Türelement Typ 3,
0.05.x Diff.räume
EG Achse C/5-6

H-Schnitt /
Ansicht

Projekt	
22088	
Plan-Nummer	Index_Datum
AD 09.03	A_12.06.26

Horizontalschnitt 1:5
0.05.1
Diff.Raum

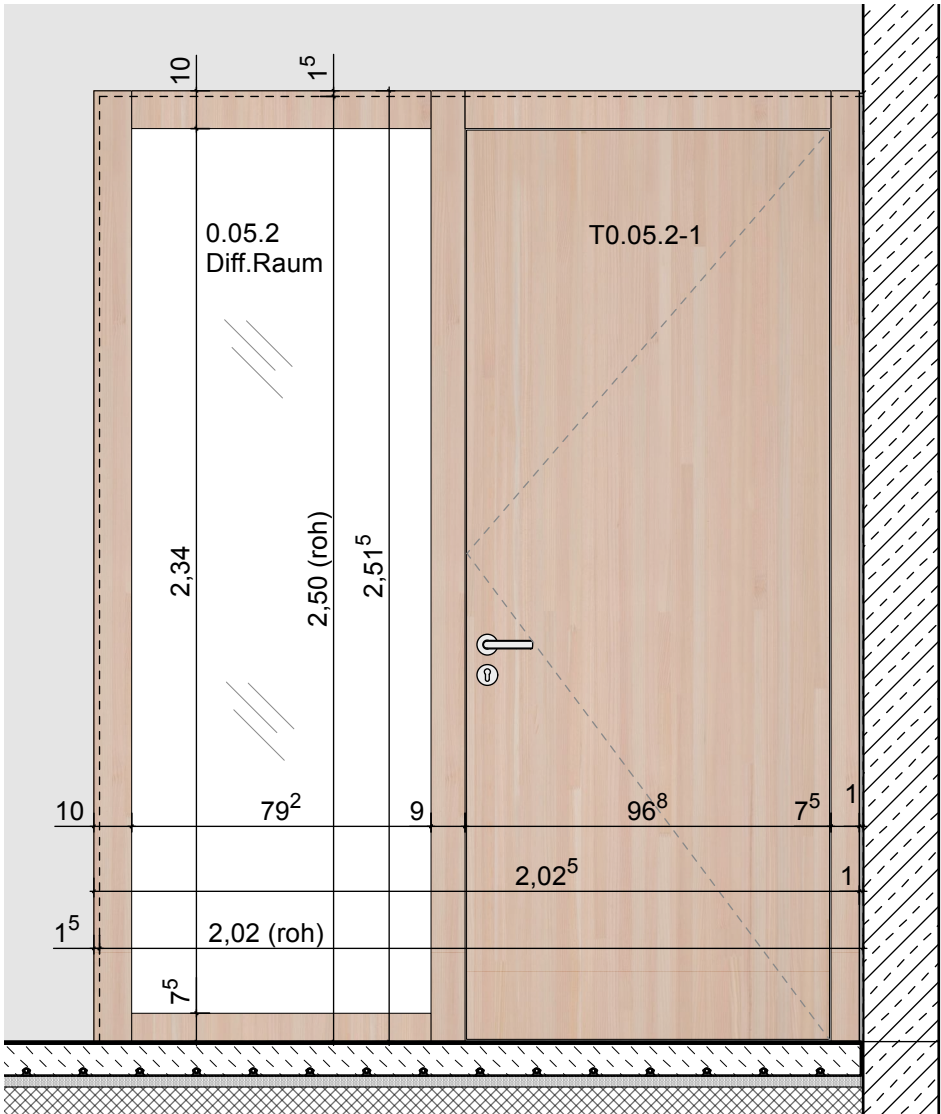
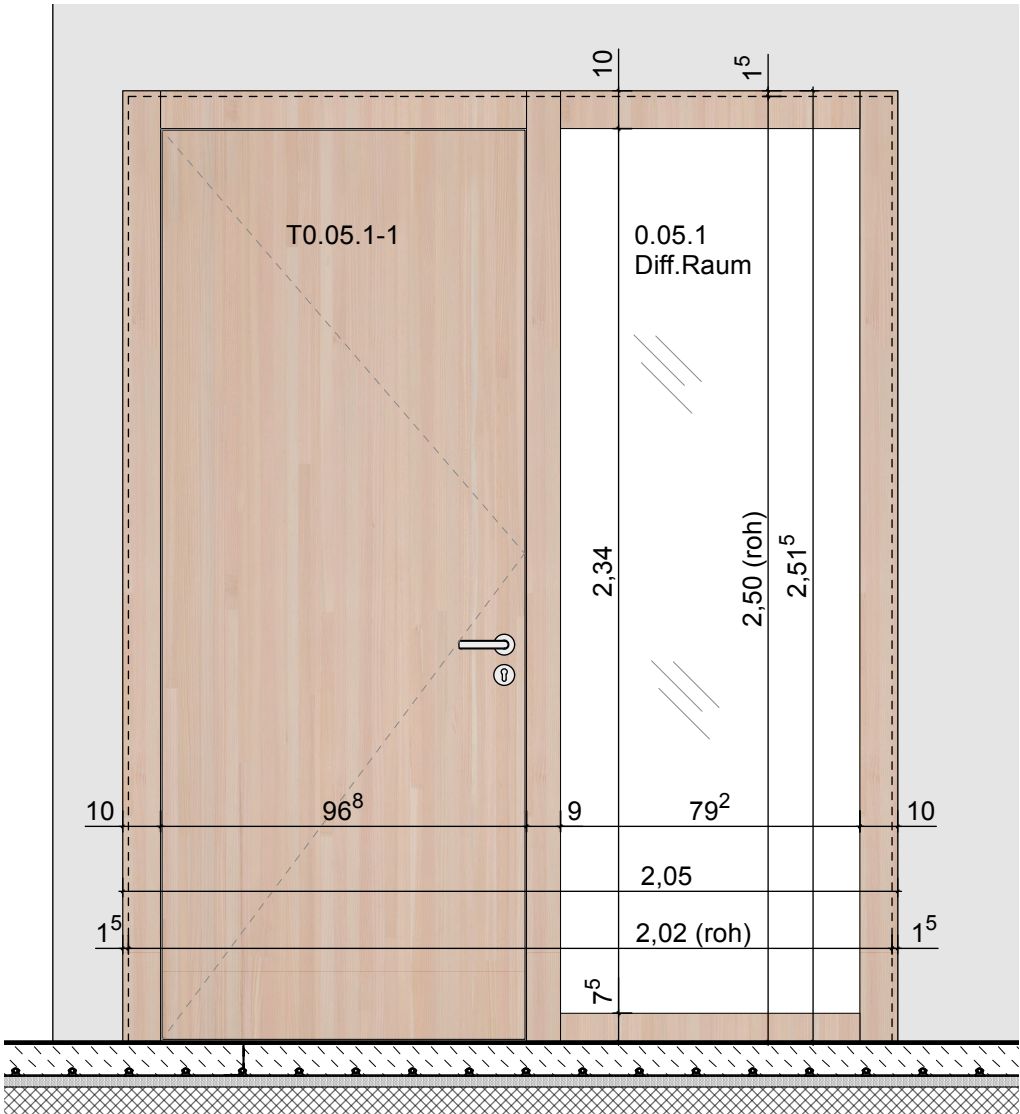
A	Glas SSK 2	12.06.26
-	Planerstellung	05.06.26

Schallschutz:
Türblatt mit Festverglasung
erf.R'w ≥ 32 dB (Rw,P ≥ 37 dB) **SSK 2**
